INFORME DE INZIDE INGENIEROS CIVILES

INFORME DE ARQUITECTURA URBANISMO MSM

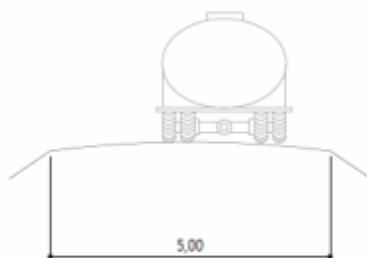
Por otro lado, la ejecución de la acera y el aparcamiento en el vial se diseña con un pavimento terrizo de 10 cm de espesor sobre base de zahorra artificial de 15 cm. Entendemos que un firme de estas características no es adecuado y que deberá adoptarse una sección con un tratamiento duradero tipo hormigón en todo su tiempo de servicio.

Para adoptar un firme más duradero se resuelve la sección de la siguiente manera:

- **Aparcamiento:** se resuelve como continuación de la calzada principal tanto en tipo de firme como en pendiente. La recogida de aguas se realizará mediante los sumideros situados en el límite de los aparcamientos con el bordillo de la acera.
- **Acera:** Se sustituye el acabado de pavimento terrizo por un pavimento continuo de hormigón en masa de 15 cm de espesor. Debido a la colocación de un solado de hormigón se puede sustituir el bordillo que limita la acera por el lado de las parcelas por una protección de mortero.

La nueva solución constructiva se ha actualizado en todos los documentos que conforman el proyecto.

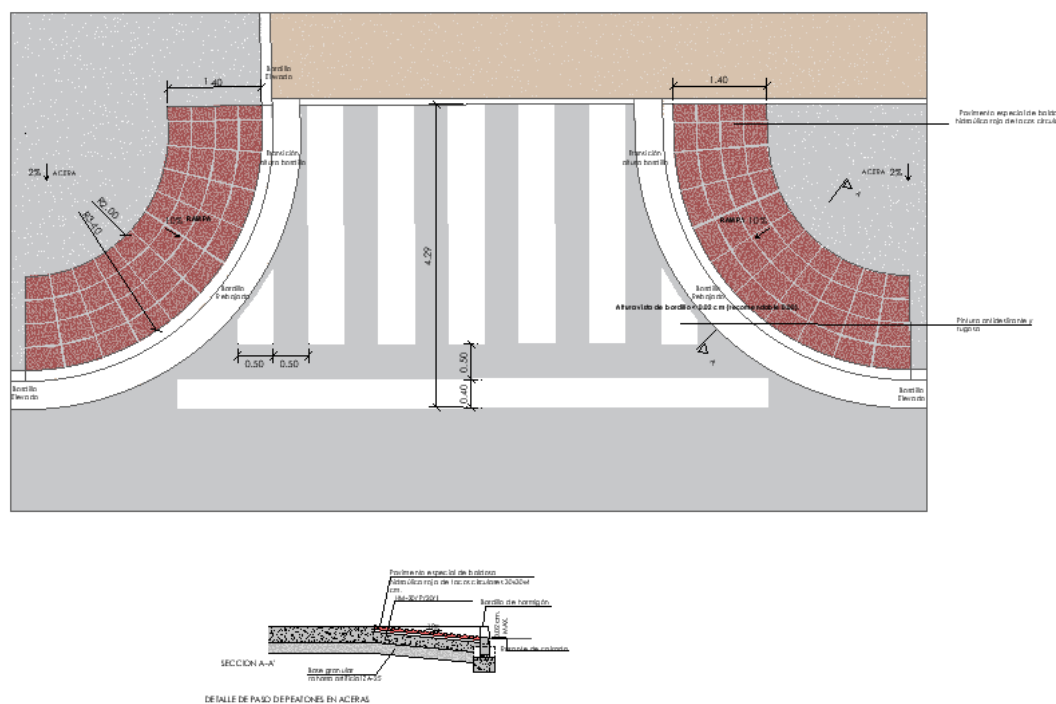
4. *El pavimento terrizo no se considera adecuado para la acera y la zona de aparcamiento.*

Justificado en el informe anterior, se modifican ambos pavimentos.
